ESCLARECIMENTO 08 – CONCORRÊNCIA 01/2016

Conforme solicitação de esclarecimento referente ao Edital 02/2016 da Concorrência 01/2016 do Instituto Federal de Educação, Ciência e Tecnologia Baiano – Reitoria, realizada pela empresa **RCI – CONSTRUÇÃO E MEIO AMBIENTE LTDA**, representada por **ANA PAULA LOULA**, a Comissão Especial de Licitação deste Instituto Federal passa a elucidar na forma que segue:

I – CAMPUS XIQUE-XIQUE:

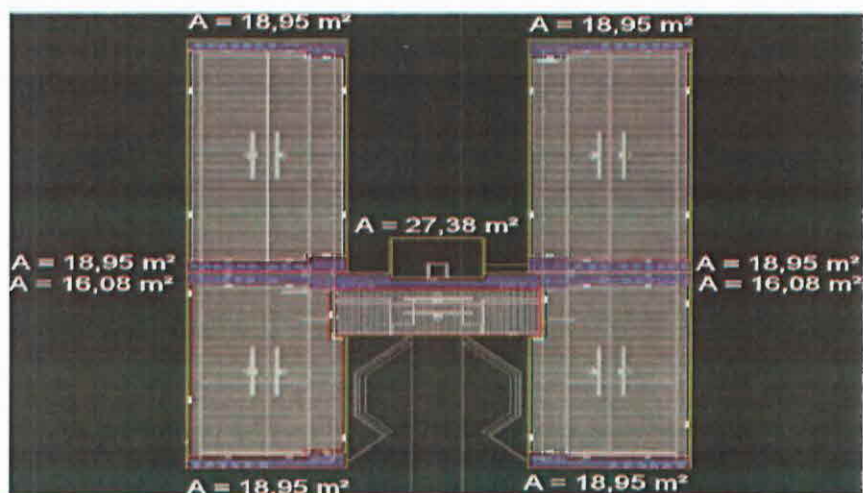
- No item 2.02.2 escavação de reservatório não foi contemplado folga da escavação;
R. O reservatório inferior do campus em questão já encontra-se executado, conforme pôde ser observado na visita técnica.
- A área contemplada para impermeabilização como também a proteção mecânica do reservatório inferior é maior que em planilha. Como devemos proceder?

4		IMPERMEABILIZAÇÕES		
4.1		RESERVATÓRIO INFERIOR (5,4 X 5,4 X 2,35)m		
4.1.1	REGULARIZAÇÃO DE PISO/BASE EM ARGAMASSA ...	M ²		
	ÁREA DO FUNDO =	M ²	29,16	
	TOTAL DE REGULARIZAÇÃO	M ²	29,16	
4.1.2		IMPERMEABILIZAÇÃO COM MANTA LÍQUIDA 3 DEMÃOS...		
	ÁREA DO FUNDO =	M ²	29,16	
	ÁREA LATERAL =	M ²	60,76	
	TOTAL DE IMPERMEABILIZAÇÃO COM MANTA LÍQUIDA 3 DEMÃOS	M ²	79,92	
4.1.3		PROTEÇÃO MECÂNICA COM ARGAMASSA IMPERMEABILIZADA		
	ÁREA DO FUNDO =	M ²	29,16	
	ÁREA LATERAL =	M ²	60,76	
	TOTAL DE PROTEÇÃO MECÂNICA COM ARGAMASSA IMPERMEABILIZADA	M ²	79,92
